COMUNE DI GAMBASCA

VARIANTE STRUTTURALE 2021

RELAZIONE GEOLOGICA E GEOMORFOLOGICA
INTEGRAZIONI

A seguito della Conferenza di Copianificazione sulla Proposta Tecnica del Progetto Preliminare di Variante Strutturale al P.R.G. del Comune di Gambasca, tenutasi in data 9 settembre 2021, sono state effettuate delle richieste integrative da parte della Regione Piemonte/Direzione Opere Pubbliche, Difesa del suolo, Protezione Civile, Trasporti e Logistica – Settore Geologico in merito ai seguenti aspetti:

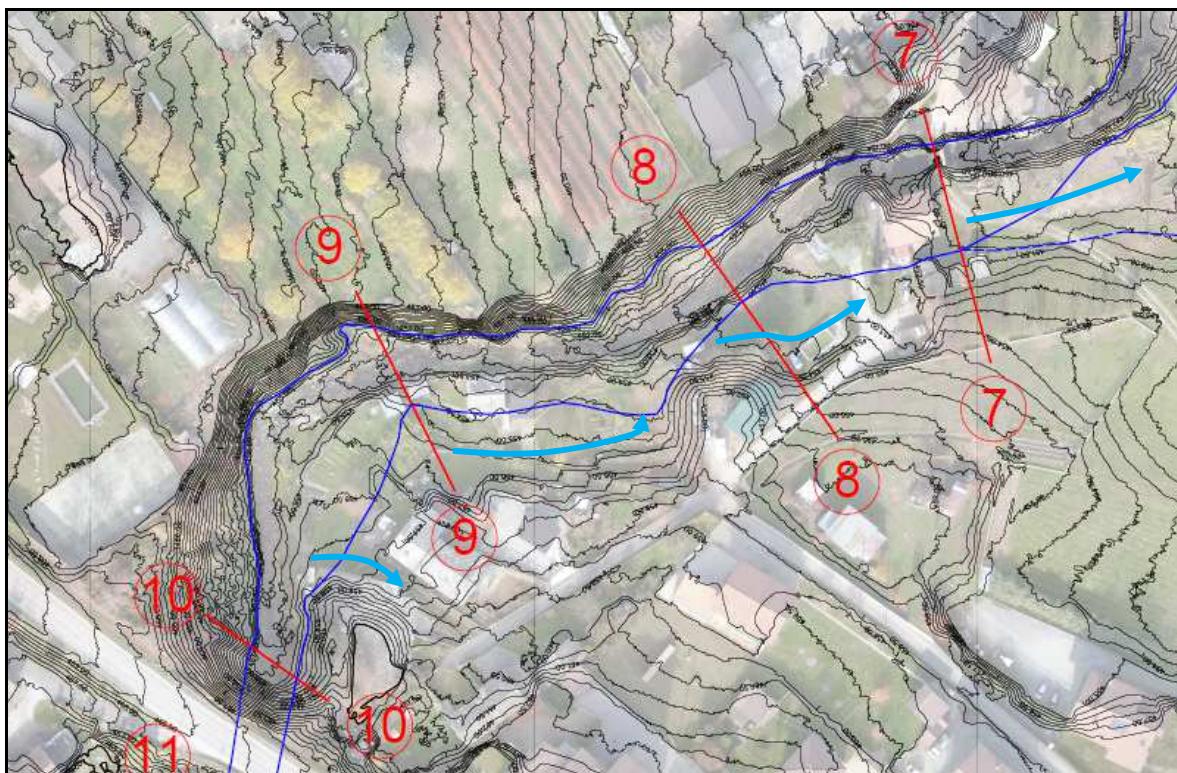
- 1) Per le aree a valle del ponticello ad arco: valutazione morfologica in situ della continuità laterale dell’orlo di terrazzo che separa i due alvei abbandonati, area che è descritta al paragrafo *Analisi e approfondimenti geomorfologici*;

Sulla base di quanto emerso in sede di conferenza dei servizi ed in considerazione di quanto osservato in sede di sopralluogo, si è concordi nell'identificare la superficie terrazzata indicata nello studio geologico-geomorfologico presente esternamente all'alveo abbandonato individuato in posizione subparallela al corso del Torrente Gambasca. Tale orlo di terrazzo presenta un andamento nel complesso piuttosto regolare e ben definito, individuabile sia direttamente sul terreno sia dalle immagini aeree e dalle foto scattate da drone. Di seguito si riporta un'ulteriore immagine scattata con il drone che meglio identifica l'intera area in esame.

L'immagine evidenzia la sostanziale continuità dell'orlo di terrazzo, caratterizzato da altezza plurimetrica variabile nel tratto considerato. In corrispondenza della freccia rossa, la superficie terrazzata presenta una blanda ondulazione, una ristretta zona caratterizzata da una sorta di modesto avvallamento; tale superficie antistante l'ampio settore prativo considerato è oggetto di costante rimodellazione dovuta alla lavorazione agricola e

L'azione antropica, verosimilmente ha influito molto più pesantemente proprio in corrispondenza della suddetta area prativa, al punto di obliterare quasi completamente l'ulteriore alveo abbandonato (con sviluppo longitudinale circa parallelo a quello ben visibile) individuato a fianco di quello in precedenza descritto. La corretta lettura dell'assetto morfologico caratterizzante tale settore è resa difficoltosa dall'impronta antropica piuttosto marcata che nel tempo ha progressivamente modificato i luoghi, in particolar modo tramite la coltivazione delle superfici, la realizzazione di opere infrastrutturali e l'edificazione.

Sulla base dell'analisi idraulica realizzata a cura dell'Ing. Rancurello Samuele, è stato possibile individuare con maggiore precisione i livelli di piena raggiungibili dal Torrente Gambasca per tempi di ritorno pari a 200 anni; le verifiche hanno evidenziato una potenziale riattivazione dell'alveo abbandonato nel caso si verificasse l'effetto di rigurgito dovuto dall'interferenza tra le acque di piena con il manufatto esistente (ponticello ad arco). Sulla base di quanto emerso da tali verifiche ed in considerazione di quanto osservato in situ (altezza dell'orlo di terrazzo), pare logico ritenere poco probabile il verificarsi di esondazioni da parte del Gambasca che possano superare il limite della superficie terrazzata individuata ed indicata negli elaborati geologici di progetto. In ragione di quanto affermato, si ritiene tuttavia necessaria una periodica ispezione ed eventuali manutenzioni lungo l'alveo in modo tale da garantire sempre l'officiosità idraulica del corso d'acqua.

Estratto della Carta di Sintesi della pericolosità geomorfologica e dell'ideoneità all'utilizzazione urbanistica

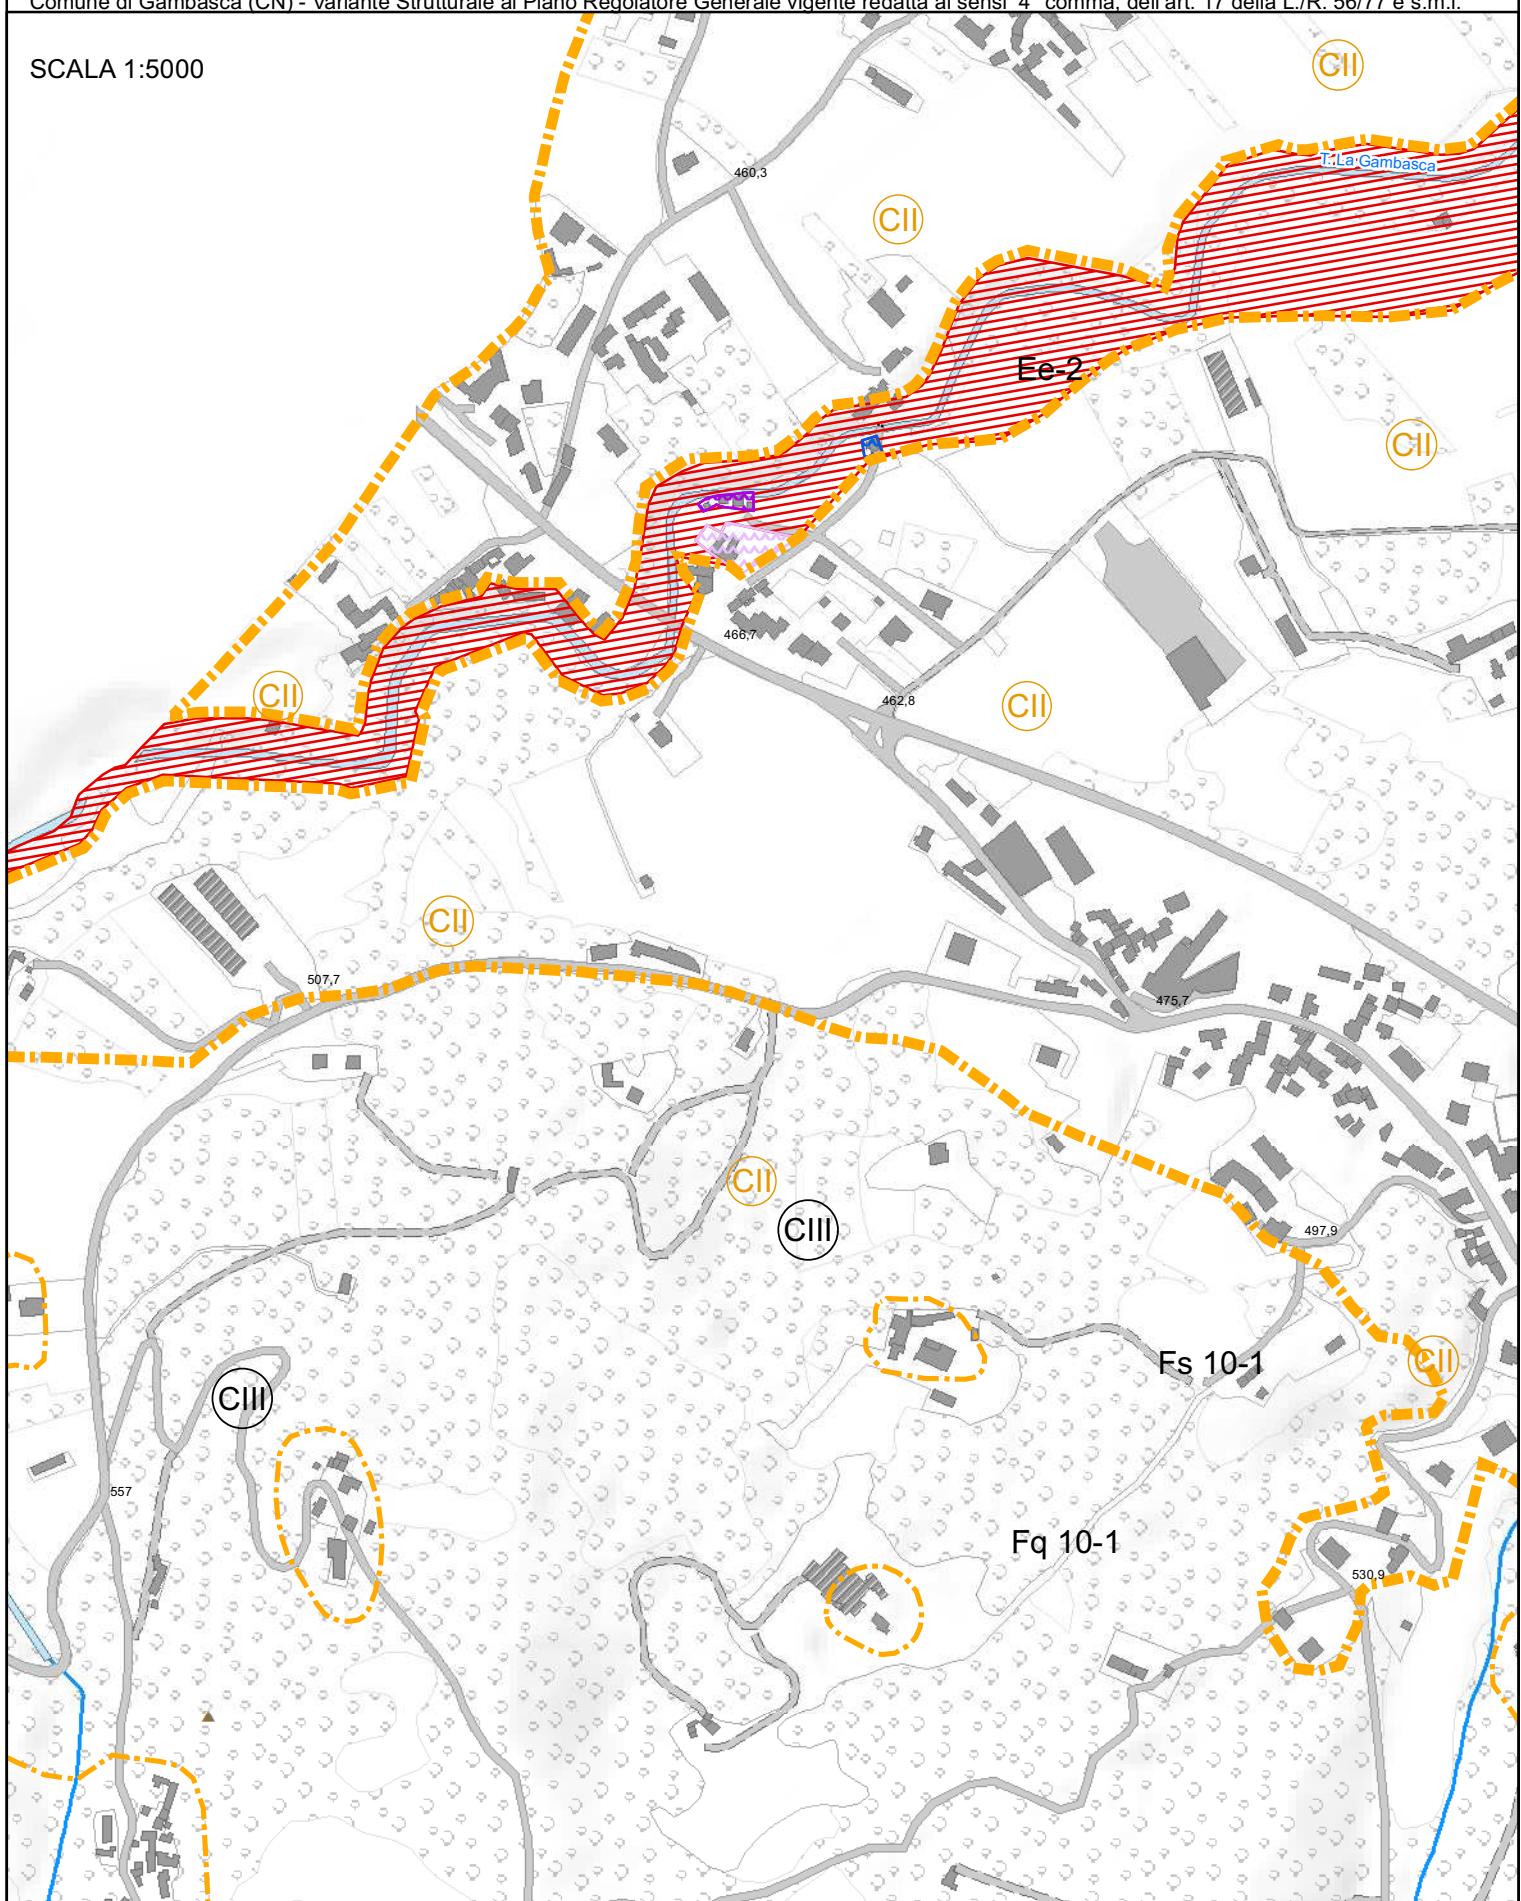
- 3) Adeguamento della Carta geomorfologica e dei dissesti con indicazione delle aree allagabili; adeguamento della Carta di sintesi e delle classi pericolosità sulla base delle nuove risultanze. Nel merito si rileva che nella carta di Sintesi vigente ed in quella proposta nella Variante in esame sono riportati due edifici, in adiacenza delle sponda destra del Torrente Gambasca, che ricadono in classe 3a; ai sensi della Circolare P.G.R. 7/LAP e Nota Tecnica Esplicativa, al punto 6.2, poiché essi non appaiono costituire né “edifici sparsi” né “edifici per attività agricole” si ritiene corretto una diversa attribuzione in una delle sottoclassi 3b;

In relazione a quanto emerso dalla verifiche idrauliche, delle aree potenzialmente allagabili individuate ed in considerazione della presenza di edifici ricadenti in tali settori, ai sensi della Circolare P.G.R. 7/LAP e Nota Tecnica Esplicativa, sono state ridefinite le diverse classi di pericolosità geomorfologica per i diversi fabbricati esistenti. Di seguito si propone uno stralcio riguardante la suddivisione adottata.

Nel dettaglio è stata introdotta la classe IIIb data la presenza di edifici, con una ulteriore distinzione nelle relative sottoclassi IIIb2, IIIb3 e IIIb4 in funzione del grado di pericolosità interessante i singoli edifici. Per la perimetrazione delle aree si rimanda alla carta di sintesi della pericolosità geomorfologica allegata.

Allegato 3 - Estratto di BDTRE con individuazione del tratto di alveo oggetto di variante

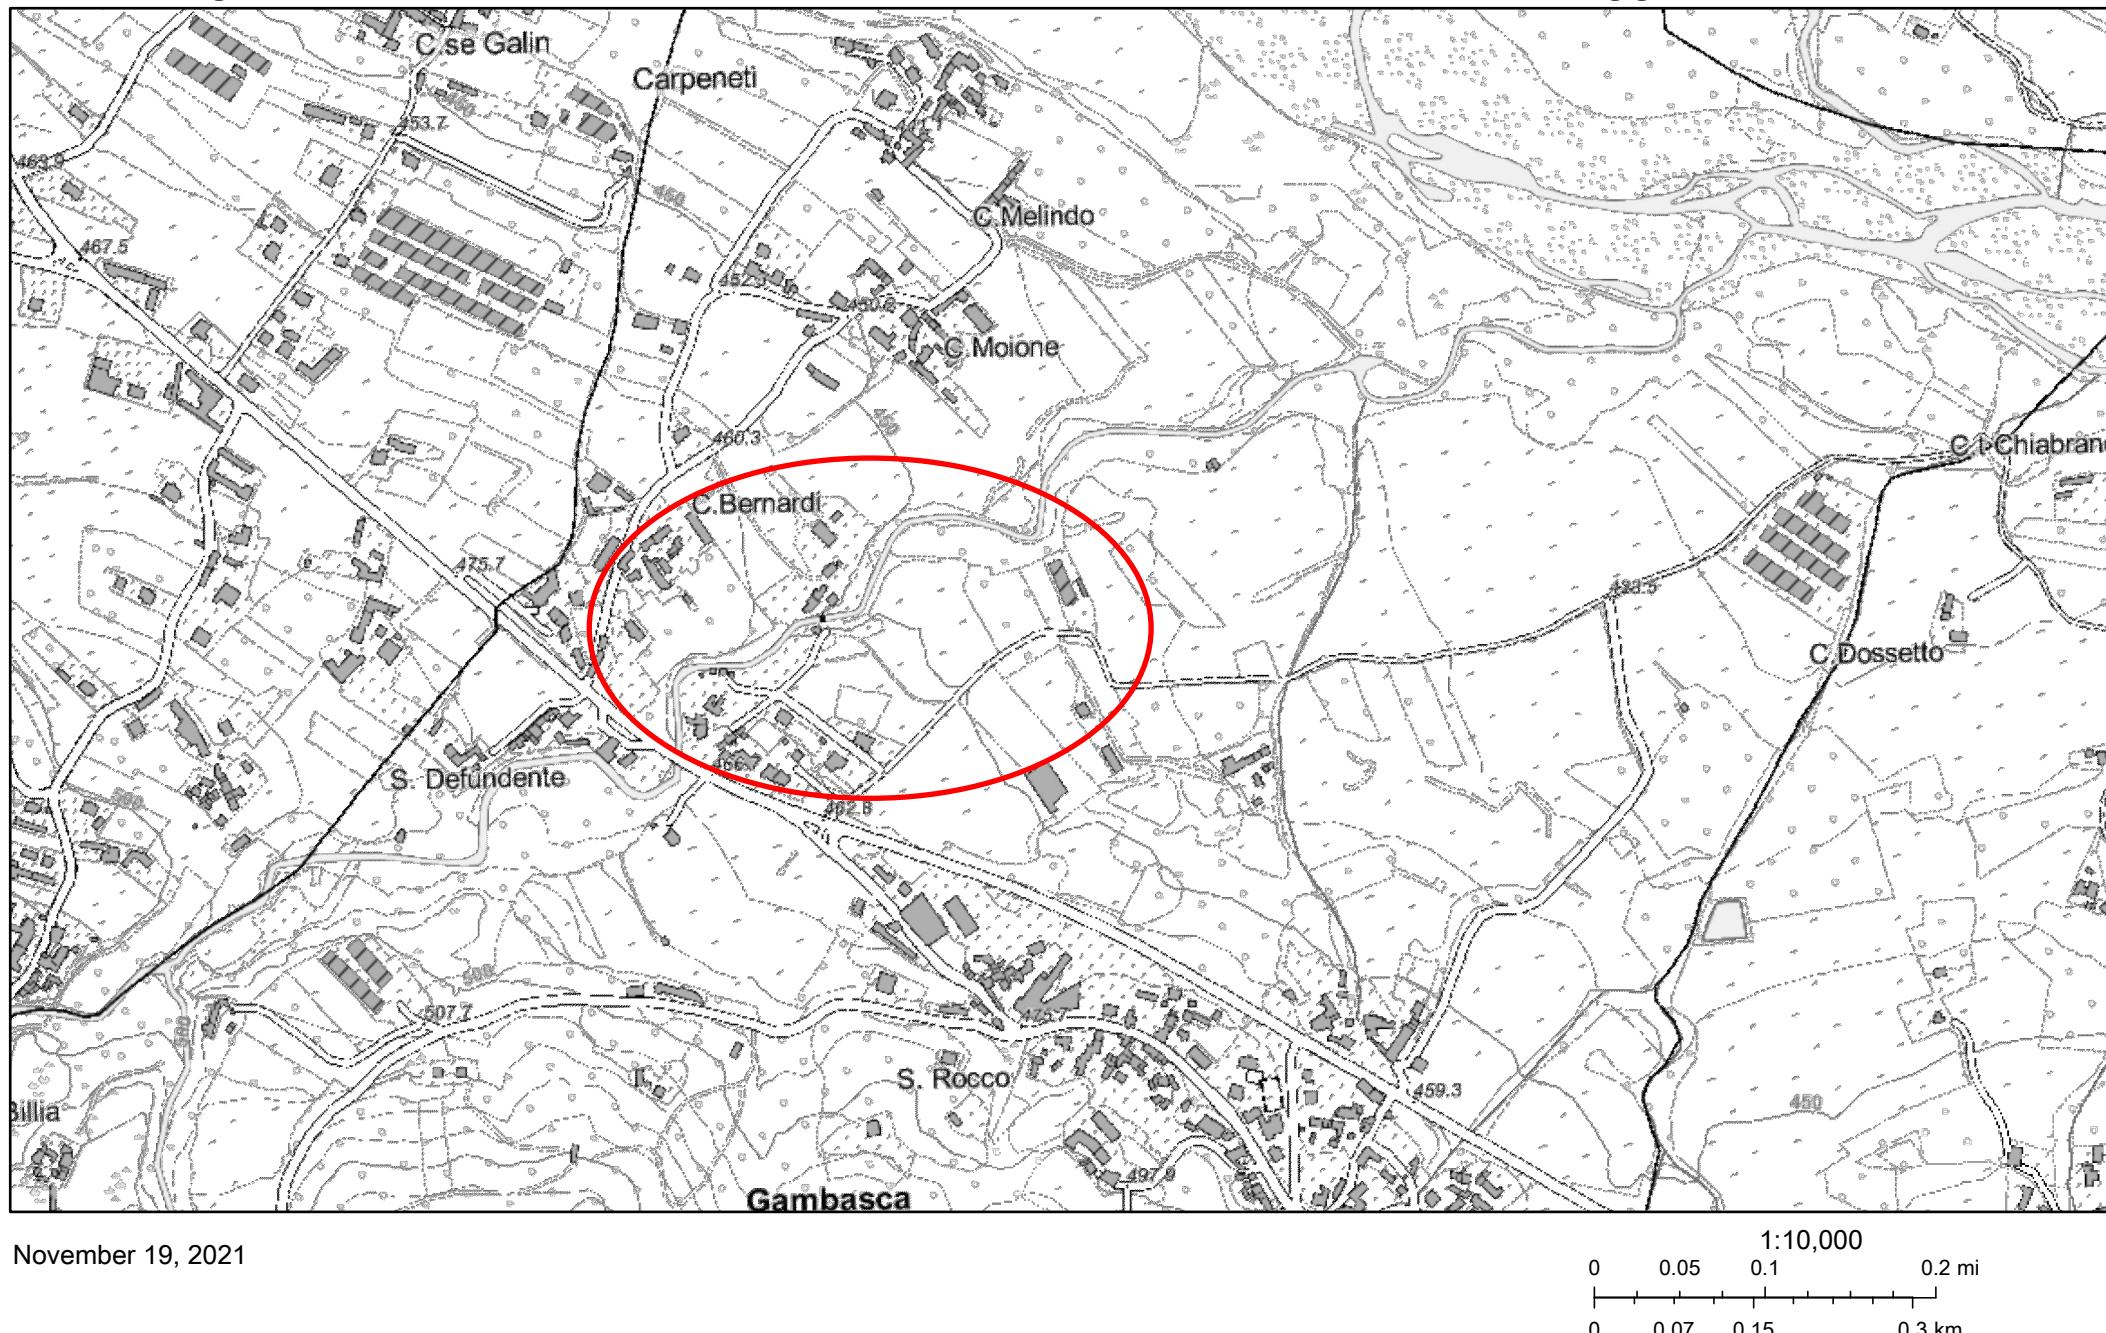
- 4) Integrazione della relazione geologica con un stralcio cartografico che delimiti puntualmente il tratto d’alveo oggetto di variante.

In allegato si riporta un estratto di BDTRE con la delimitazione del tratto d'alveo oggetto della variante.
